福島第一原子力発電所
2号機原子炉格納容器内部詳細調査
補足説明資料

2020年12月23日

東京電力ホールディングス株式会社

1. 質問・コメント事項への回答概要（1 / 15）

1. 質問・コメント事項への回答概要（7 / 15）

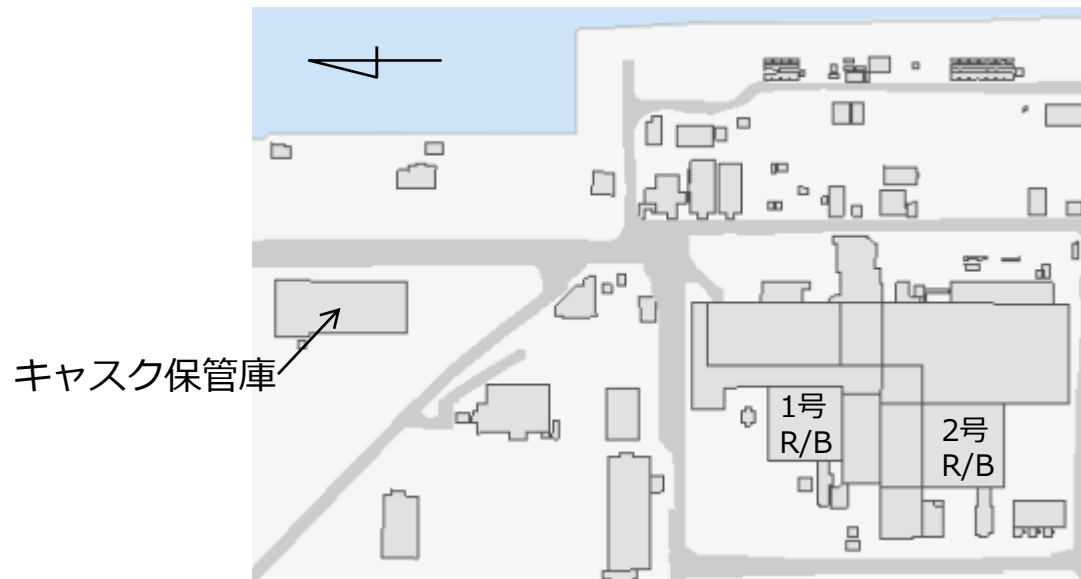
NRA殿ご質問	東電HD回答
バウンダリが完全に損傷（例えば、X-6接続構造外れるなど）した場合の詳細について説明すること。	<ul style="list-style-type: none">• X-6接続構造はペネフランジと4本のクランプ爪で固定してあります（爪はステンレス製）。爪は、外力があった場合でも5倍以上の裕度を有しており、十分な強度を有していると考えています。• これより、調査設備のバウンダリが大規模に損傷することはないと考えていますが、万が一バウンダリが大規模に損傷した場合は、状況を確認して対策を決定いたします。
バウンダリが損傷した場合において、定期的に報告を受けている建屋からの追加的放出量評価との関連について説明すること。	<ul style="list-style-type: none">• 追加放出量評価との関連はありません。
X-6ペネが損傷した場合に放出される放射性物質の濃度について通常時の漏えい場所からの濃度と違うのか、違う場合はどの程度になると想定しているのか説明すること。	<ul style="list-style-type: none">• PCVガス管理システムの濃度は、通常時と変わらないと考えています。• 原子炉直上部と建屋隙間に関しては、PCVからの漏えい箇所が変わることにより、通常時の濃度から変わる可能性はあると考えています。• ただし、PCVガス管理システムの排気流量が大きく変わらなければ、PCVからの漏えい量自体に変化はなく濃度変化も小さいと考えています。• PCVガス管理システムが停止した際は、今回の実施計画で評価した内容となります。

3. フランジ部の取り合いについて

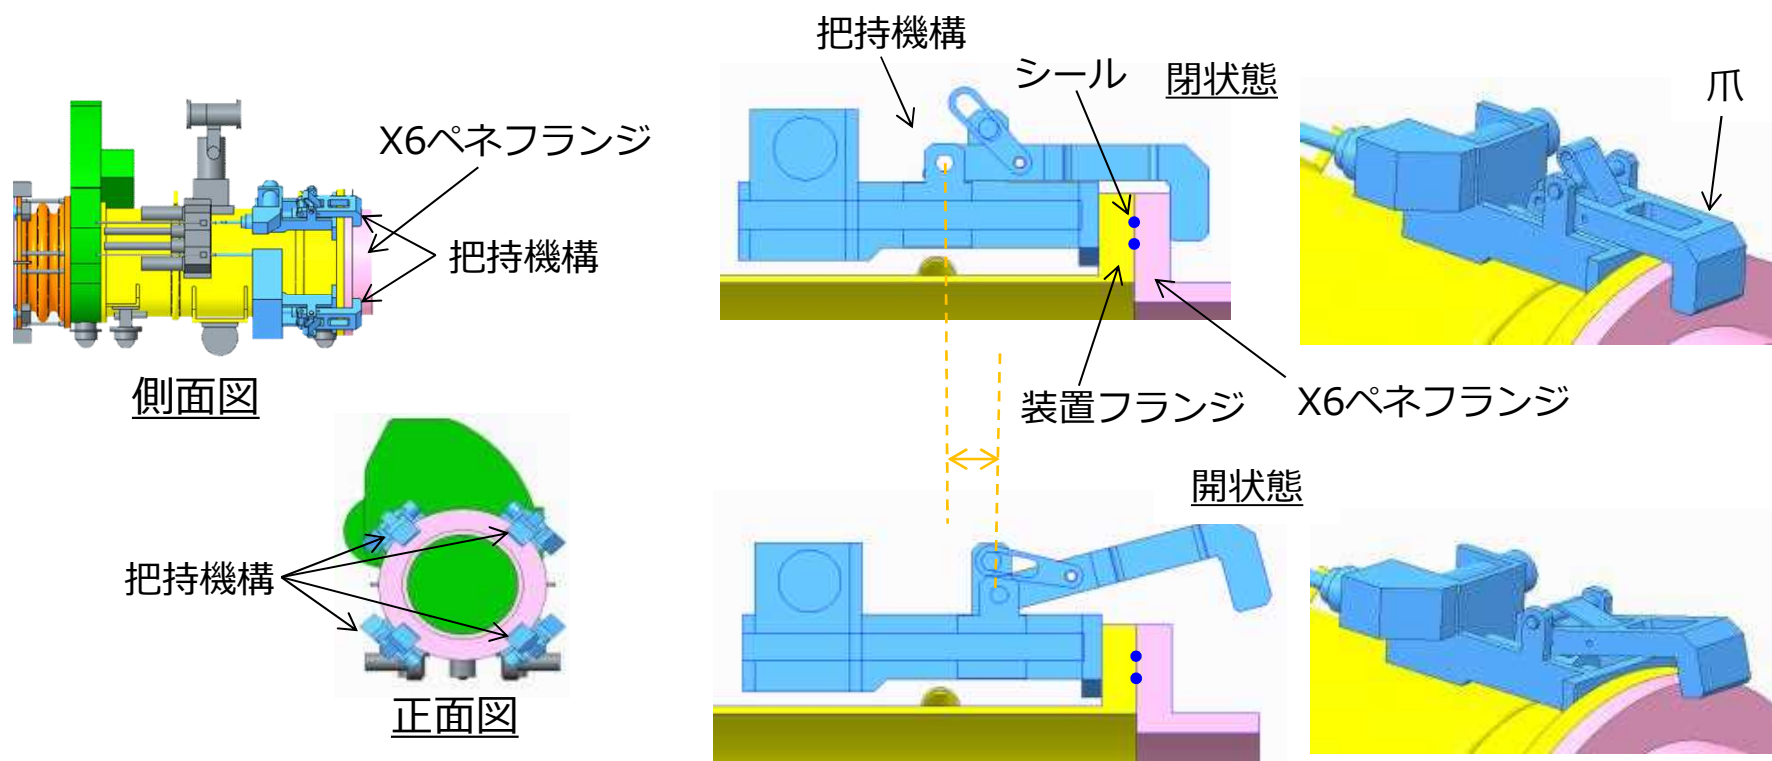
NRA殿ご質問	東電HD回答
装置の接続、取外しを行う部位はどのような構造か（フランジ取合い等）を説明すること	<ul style="list-style-type: none">フランジ取合いです。「3.フランジ部のとりあいについて」に取り合い部の構造を回答します。
隔離弁の仕様を説明すること	<ul style="list-style-type: none">「4.隔離弁の仕様について」にて回答します。
排気フィルタの仕様を説明すること（どこまで放射能濃度を落とせるのか）	<ul style="list-style-type: none">「5.作業エリアからの排気の監視について」に排気の監視方法および排気フィルタの仕様を記載しました。ダストは3/10000に低減できます。
PCV内の干渉物とは何か説明すること	<ul style="list-style-type: none">CDRレール、レールサポートです。「6.PCV内干渉物について」に詳細を記載しました
窒素置換する際、作業員が接近するのか（その場に居るのか）説明すること	<ul style="list-style-type: none">配管の接続やバルブの操作は作業員が装置に接近して実施し、気体の置換中は離れる運用とします。被ばくについては、大部分の作業は線量率は5mSv/h以下のエリアで行い、作業時間が短時間となるよう習熟訓練を行います。X-6ペネ前の放射線量率の計測結果を「7.X-6ペネ前の雰囲気線量について」に記載しました。また、接続管に追加遮へいを設置して、雰囲気線量の低減を図ります。

- X-6ペネフランジと装置のフランジは、把持機構により接続します。
- 遠隔操作で装置をX6ペネフランジに位置決めし、装置のフランジを接触させた状態で、4ヶ所の把持機構の爪を閉じることにより、両フランジを固定します。
- 爪の開閉は遠隔自動で実施します。

6. PCV内の干渉物について (1 / 2)

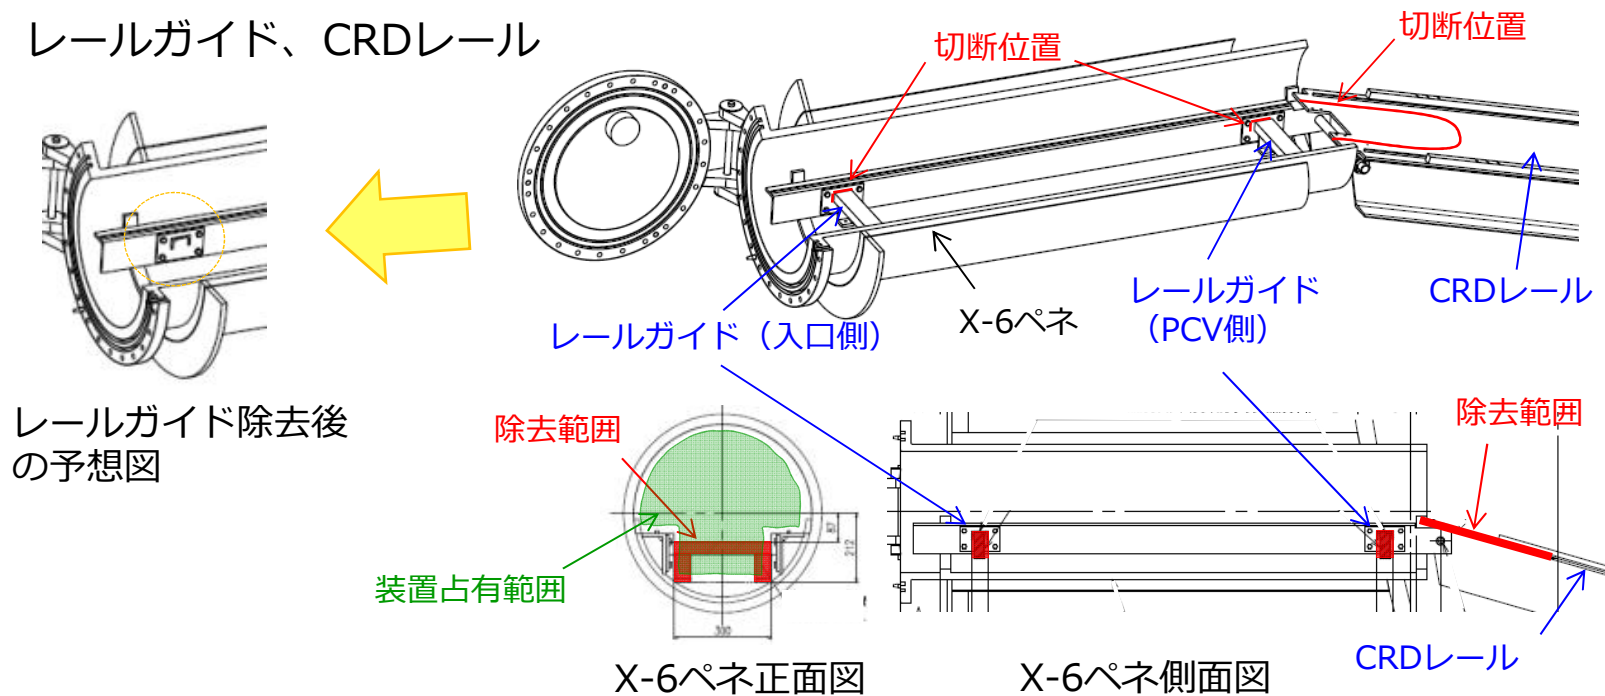
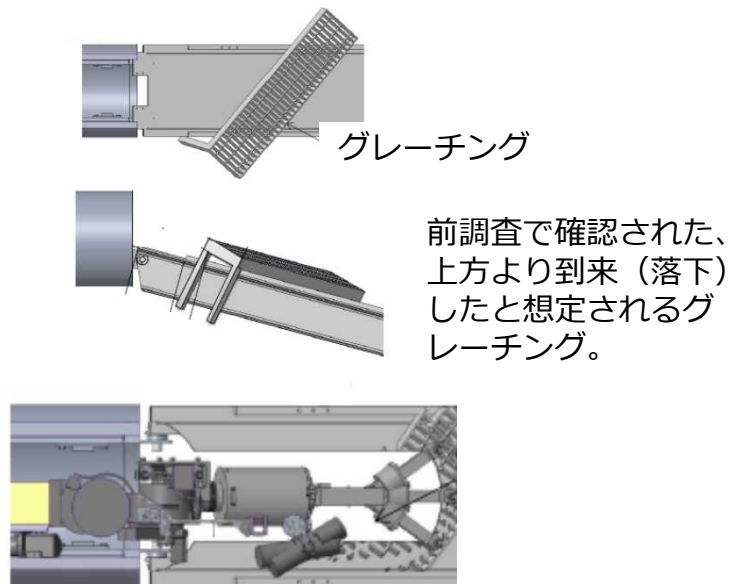
NRA殿ご質問	東電HD回答
<p>補足説明資料P41のX-6ペネとステージ内隔離部屋の接続については、より詳細に説明すること。</p>	<ul style="list-style-type: none"> 「13.装置接続部のシールについて (1/4)」に詳細を記載します。
<p>エンクロージャ設置の際に漏えい確認をしない理由について説明すること。(調査時は窒素封入をするので、漏えい確認は必要なし?)</p>	<ul style="list-style-type: none"> エンクロージャと接続管の接続部については、2重Oリング間を加圧して漏えい確認を行います。 エンクロージャ本体は溶接構造物のため、直前のモックアップ試験で漏えい確認を行い、健全性を確認します。
<p>内部調査時に窒素封入する理由について説明すること。</p>	<ul style="list-style-type: none"> デクスタの結露防止(連続供給)、アームの洗浄、カメラの洗浄(間欠供給)のため、窒素を封入します。
<p>PCV内の干渉物撤去はあるのでしょうか? 有る場合は、AWJによる作業であれば、AWJの仕様、作業ステップでどのタイミングで実施するのか、該当の干渉物とは何を想定しているのか説明すること。</p>	<ul style="list-style-type: none"> 「6.PCV内の干渉物について」に記載します

- PCV内の干渉物は以下のとおりです。
 - レールガイド：堆積物除去時に堆積物除去装置で切断します
 - CRDレール、CRDレール上のグレーチング、CRD開口部の電線管
：アーム投入時にアームで切断します
- これらは、制御棒駆動機構搬出入のための設備で現在使用されていないため、切断することによる影響はありません。

8. 2重シールのリーク確認について

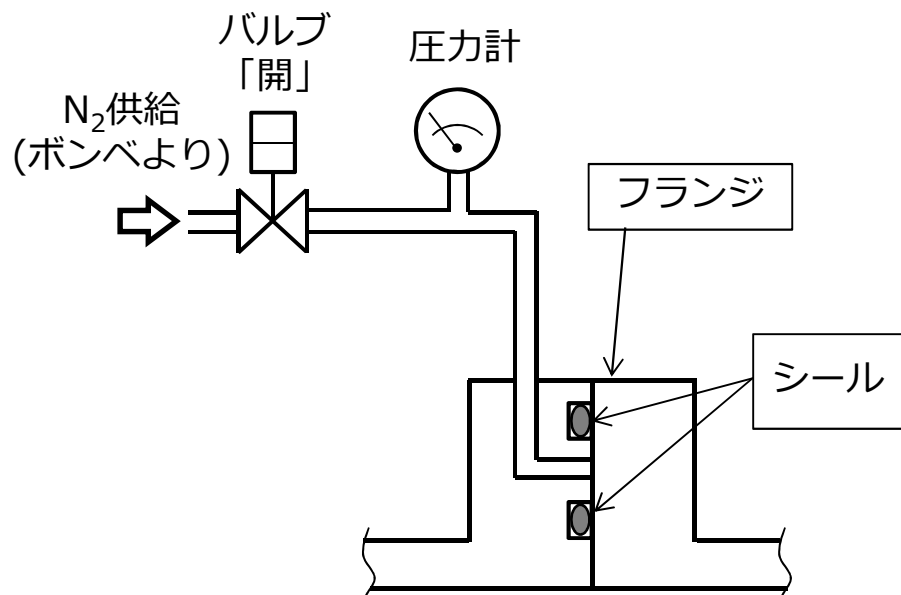
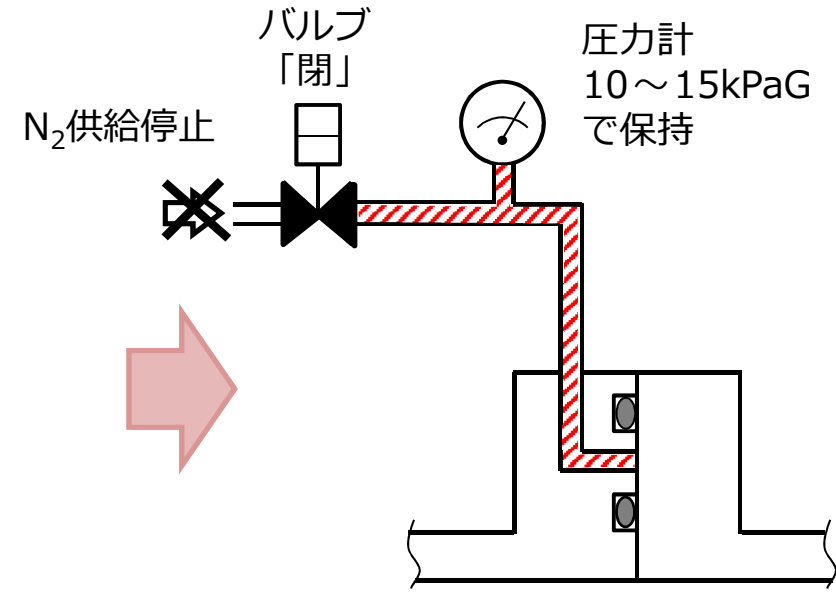
NRA殿ご質問	東電HD回答
<p>ロボット搬入部屋は何で（どんな気体で）加圧するのか追記すること</p>	<ul style="list-style-type: none"> 窒素で加圧します。18-PG3-043（作業ステップ）に追記しました
<p>2重シールはどのような構造で、どのように漏えいのないことを確認するのか説明すること</p>	<ul style="list-style-type: none"> シール間を加圧して、圧力を確認します 詳細を「8.2重シールのリーク確認について」に記載します
<p>X6ペネ内の堆積物とは何か、現状どのようにになっているのか説明すること</p>	<ul style="list-style-type: none"> 堆積物は、CRD交換機のケーブル由来のもの（被覆等）と思われます 詳細を「9.X-6ペネ内堆積物について」に記載します
<p>堆積物除去装置のドーザーとはどのようなものか説明すること</p>	<ul style="list-style-type: none"> 「2.装置仕様について（5/11）」に概念図を追加しました
<p>X-6ペネの厚さ、ボルト仕様を説明すること</p>	<ul style="list-style-type: none"> 材質：低合金鋼 厚さ：55mm（フランジ部が45mm） ボルト：M16×24本
<p>各設備の据え付け時に行う漏えい確認については、事前にモックアップにて気密性が確保できることを確認しているのか記載すること</p>	<ul style="list-style-type: none"> モックアップ試験時に気密性を確認したものを現地に据え付けします。 設置時の漏えい確認では「漏えいがないこと」を確認いたします。 漏えいを確認した場合にはボルト増し締め，コーキングで対応します。

- 2重シール間を加圧して、バルブで系統の圧力を保持し、圧力計で漏えいがないこと確認します。

窒素を供給し、圧力計で圧力降下がないことを確認する。

20. 耐震性評価について (2 / 2)

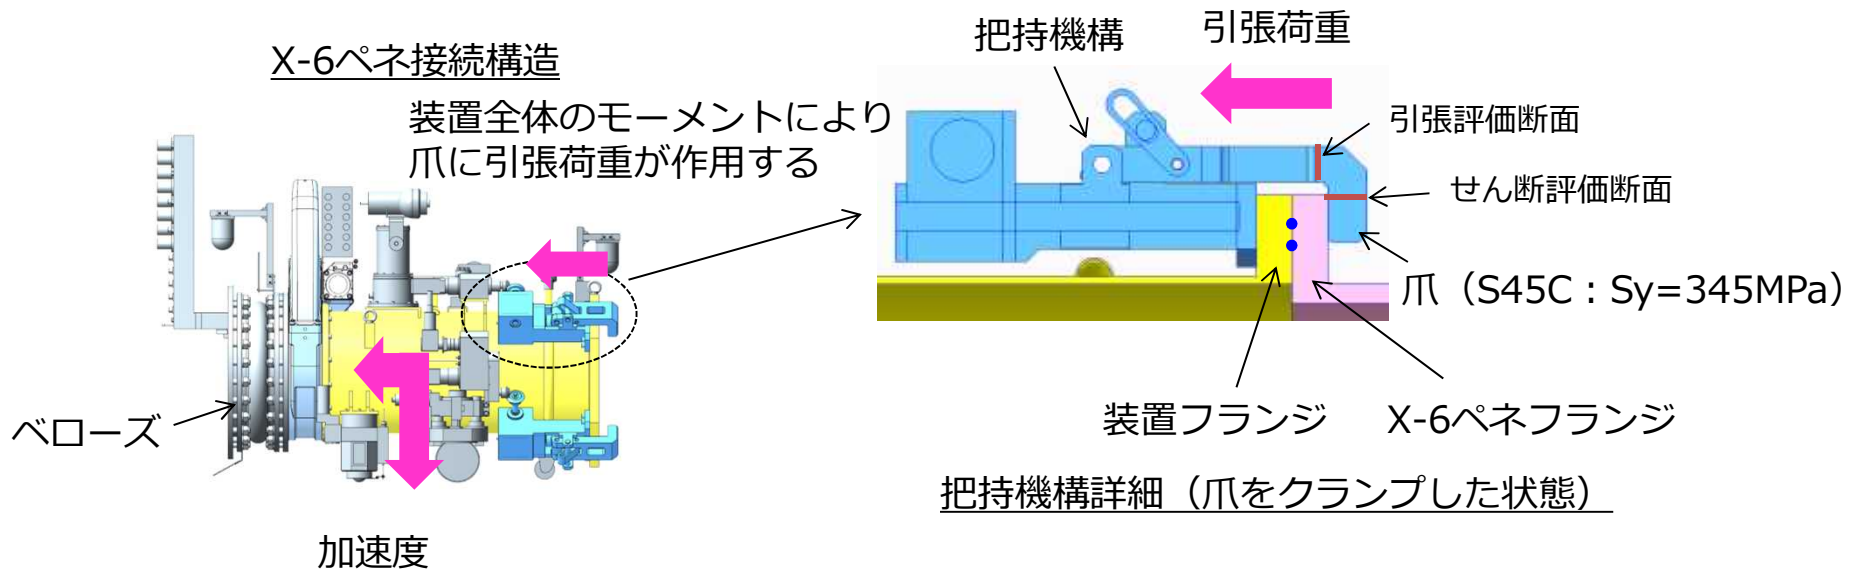
NRA殿ご質問	東電HD回答
<p>2号機において、AWJ作業を実施した場合のダスト飛散の影響に対して更なる知見拡充として、データ拡充試験を実施している内容について説明すること</p>	<ul style="list-style-type: none"> • AWJ作業によるダスト飛散に対する更なる知見拡充として、従来よりもダスト飛散を抑制した作業方法として、低圧水による堆積物除去を実施した場合についてデータ拡充試験を実施しています。 • またあわせて、ダストの沈降を促進するためのスプレイカーテンについて検討しています。 • 「15.ダスト飛散に対するデータ拡充試験」に詳細を記載します。
<p>バウンダリ損傷時の対応として「損傷が生じた場合には、アクセス・調査装置を原子炉格納容器から引抜き…」とあるが、装置が損傷して引き抜けない場合の対応について説明すること</p>	<ul style="list-style-type: none"> • 「16.アクセス・調査装置 損傷時の対応について」に詳細を記載します。
<p>内部調査の調査項目について、どのような測定を実施するのかを詳しく説明すること</p>	<ul style="list-style-type: none"> • 「17.調査項目について」に詳細を記載します。
<p>アームの実機投入に際し、事業者としてどのような検証や管理を実施して、現場に適用するのかについて説明すること</p>	<ul style="list-style-type: none"> • 「18.アームの試験について」に詳細を記載します。
<p>耐震性の考え方及び評価について説明すること</p>	<ul style="list-style-type: none"> • 「19.耐震性の考え方と評価について」に詳細を記載します

地震による加速度で、X-6ペネ接続構造の爪に作用する引張荷重を算出し、引張及びせん断の発生応力が許容応力以下（弾性範囲内）であることを評価する。なお、後続設備への荷重は装置のベローズで吸収する。

- なお地震が発生した場合は、アームを速やかに回収し、X-6ペネ接続構造の隔離弁を閉とすることで、バウンダリを維持する。

2.1. 水素滞留のリスクについて

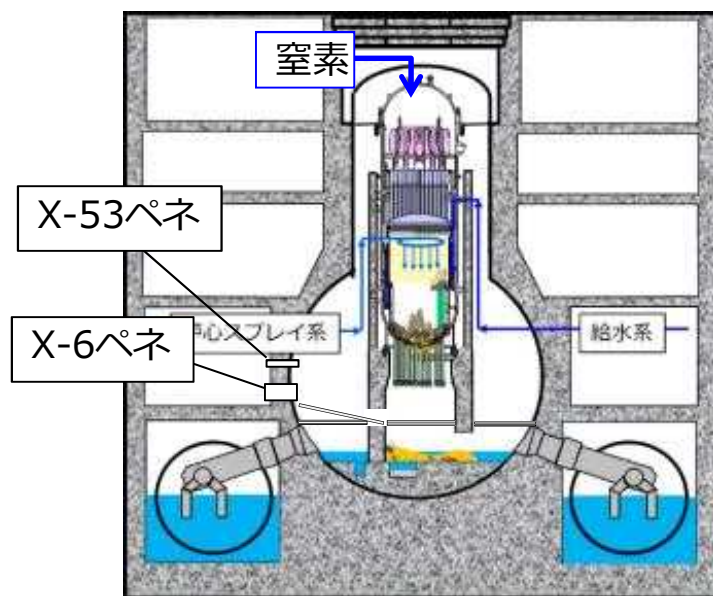
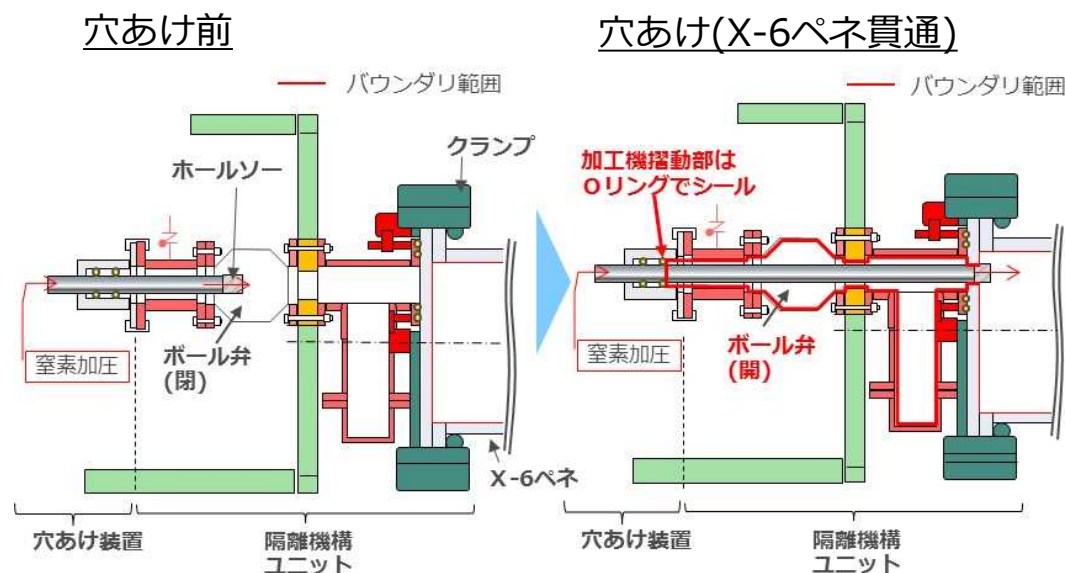
NRA殿ご質問	東電HD回答
1号機では窒素封入の目的として「残留水素の爆発防止」が記載されているが、2号機の方にはない理由を説明すること	<ul style="list-style-type: none">「20. 水素滞留のリスクについて」に詳細を記載します。
AWJによるPCV内干渉物撤去により、ペDESTアル等の主要構造物に要求される機能へ影響はないか説明すること	<ul style="list-style-type: none">最も懸念されるのは、X-6ペネ内におけるレールガイド切断時にX-6ペネを損傷させ、PCVバウンダリへ影響を与える点になります。本件については、実機を再現したモックアップを実施し、レールガイド切断後のAWJ噴流をレールにて受けることにより、X-6ペネへ影響を与えることなく切断可能であることを確認しております。アーム型アクセス・調査装置によるAWJ作業については、今後実施予定の実機を再現したモックアップにおいて、作業により主要構造物に要求される機能への影響がないことを確認していく計画です。
アクセスルート構築作業時の排気の監視方法について説明すること	<ul style="list-style-type: none">「21. アクセスルート構築作業時の排気の監視について」に詳細を記載します。

- PCV内における水素滞留リスクに対しては、現在RPV頂部より窒素を注入し、PCV内を不活性雰囲気を維持している。PCVガス管理設備においても、至近1年間の水素濃度は最大でも0.11vol%と低濃度であることを確認している。
- PCV内部調査で使用するX-6ペネやスプレイカーテンで使用するX-53ペネについては、PCVと接続している箇所はPCVに対して常時開放されている状態であり、当該ペネ内は既に窒素に置換されたものと判断している。
- なお、初めてX-6ペネを加工した2016年12月の作業においては、水素爆発防止のために加工機内を窒素置換した上で問題なく加工が完了している。
- 上記から、X-6ペネやX-53ペネについては水素滞留リスクはないものと判断している。
